**COMMUNE DE CAVIGNAC**

**Demande de permis de construire pour  
l'implantation d'une centrale photovoltaïque au sol  
sur la commune de Cavignac**

**la société KRONOSOL SARL 15**

**RAPPORT et AVIS  
du  
Commissaire enquêteur**

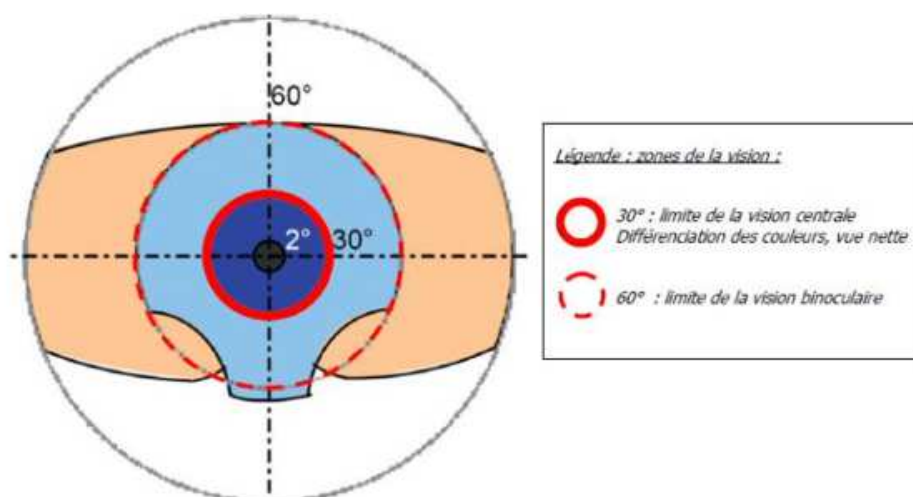
Le dossier indique que suite à l'étude de réverbération vis à vis de la circulation des TGV sur la ligne LVG située à l'Est de la zone d'implantation, les modules photovoltaïques implantés sur la zone Nord seront orientés vers le Sud-Ouest (et non plus vers le Sud) afin de réduire le risque d'éblouissement des conducteurs de TGV. (Étude d'impact page 261).

*S'est-on assuré que la nouvelle orientation choisie n'aura pas d'impact vis à vis de ces trains ?*

Lors des échanges avec la SNCF aucune demande d'étude de réverbération n'a été formulée concernant la voie de TER à l'ouest du site. Ceci s'explique par la fréquentation et la vitesse beaucoup plus faible par rapport à la LGV, ce qui en fait un enjeu bien plus faible.

De plus le risque de gêne par réverbération est considéré comme faible à nul en raison des caractéristiques suivantes :

La figure ci-dessous est reprise de l'étude de réverbération et définit les zones de vision : la limite de la vision binoculaire est estimée à 60° autour de l'axe du regard. Au delà de cette limite la réverbération n'est pas considérée comme une gêne.
